FORMATO		
ACTA DE REUNIÓN		
CÓDIGO	PROCESO	VERSIÓN
FO-PE-14	PLANEACIÓN ESTRATÉGICA	5

FECHA	15/04/2026	HORA INICIO	11:00 a.m.	DURACIÓN (HORAS)	2	ACTA No.	1
ASUNTO	CAMPUS ESCUELA DE POSGRADOS FAC - Mesa de trabajo						
CONTRATO /PROYECTO	CAMPUS ESCUELA DE POSGRADOS FAC						
ÁREA RESPONSAB LE	DTAI	Clasificación de la información del documento (No marque opción para información pública)				☒ Uso Interno. ☐ Clasificada. ☐ Reservada.

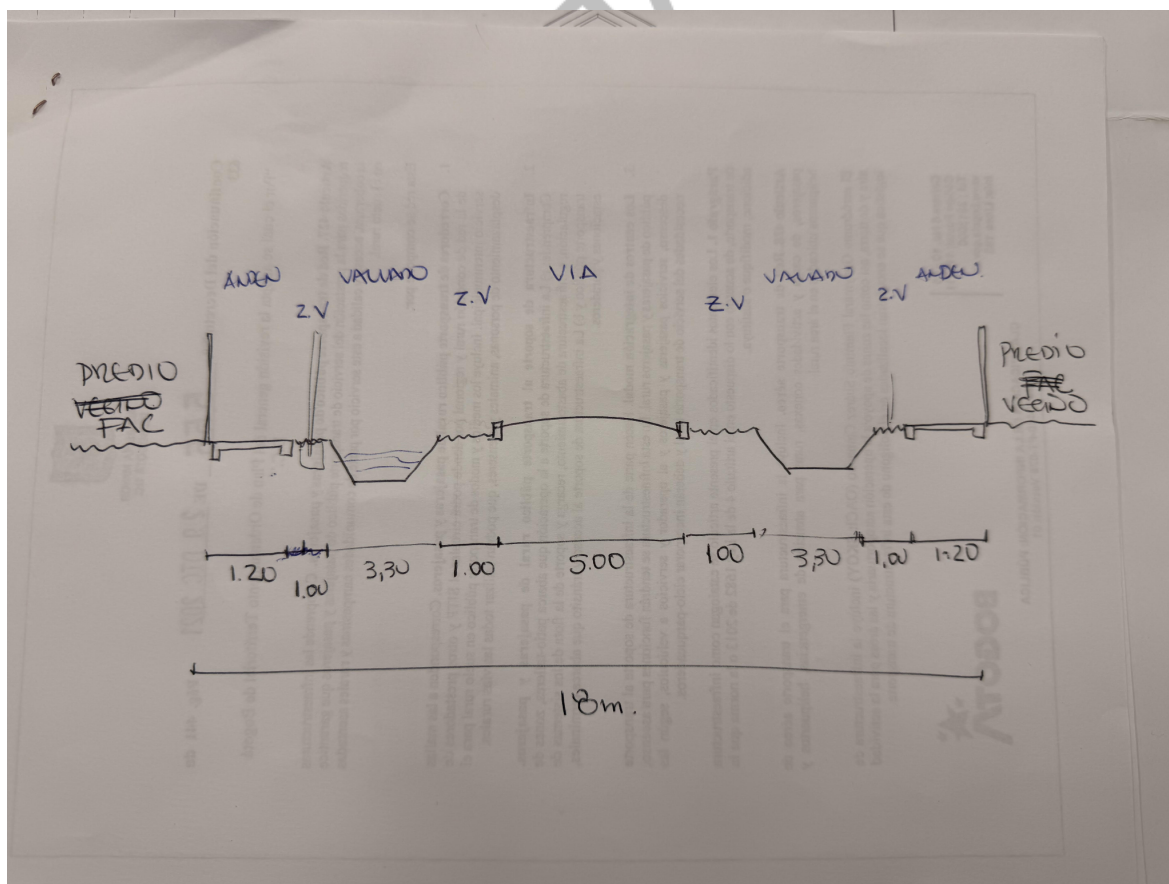
DESARROLLO
- El urbanizador propone ajustar el ancho andén por debajo de los 2 metros, a lo que el IDU plantea que para ello debe contar con la aprobación de la SDM. - El urbanizador pregunta si es necesario construir el andén dado que en algunas zonas aledañas no se encuentran andenes, a lo que el IDU recuerda que el manual de espacio público y el POT solicitan garantizar la accesibilidad universal por lo que deben construirse los andenes. - El IDU solicita al urbanizador el garantizar que las estructuras de pavimento, cuenten con un confinamiento lateral de 1 metro, conformado en los mismos materiales granulares de la estructura de pavimentos. - El IDU reitera que de acuerdo con los resultados de la exploración geotécnica y la verificación del potencial de expansión de la subrasante a partir de ensayo en aparato Lambe, se debe definir la estabilización y/o mejoramiento de la subrasante (químico y/o mecánico). - El IDU solicita al urbanizador, evaluar la implementación de geotextil de separación y refuerzo, así como considerar el empaquetamiento de los materiales granulares de la estructura de pavimentos. - Se recuerda que, según lo estipulado en el Manual de Intervención de Urbanizadores y/o terceros, no se aceptará el balanceo de los espesores, donde se reduce el espesor de la mezcla asfáltica y se reemplaza por materiales granulares, por cuanto el espesor de capa asfáltica está en función de las características de resistencia del material de apoyo y no del paquete estructural del diseño previsto. Se recuerda que se debe diseñar por método directo AASHTO 93 y realizar la correspondiente verificación de esfuerzos y deformaciones. - El IDU solicita al urbanizador definir una sección hidráulica con el acompañamiento del acueducto, así como verificar con su normativa el dimensionamiento y construcción de los vallados.

- En caso de permitirse redistribuir las franjas funcionales y localizar la franja de paisajismo hacia el paramento a fin de ubicar la línea de alta tensión, se solicita mantener una franja de circulación peatonal de mínimo 2.0m, conservando una franja de seguridad o abordadora de 0.6m hacia la calzada. Los cárcamos de las redes de servicios públicos se deben localizar en la franja de circulación peatonal, los individuos arbóreos planteados deben estar aprobados por JBB y tener en cuenta las demás disposiciones referentes al diseño de espacio público y urbanismo consignadas en el Manual de Urbanizadores anexo F.
- Se adjunta a continuación el perfil planteado por el Urbanizador y desarrollado durante la reunión, el cual está sujeto a la aprobación de movilidad apruebe el andén de 1.2m de ancho y la calzada de 5.0m.
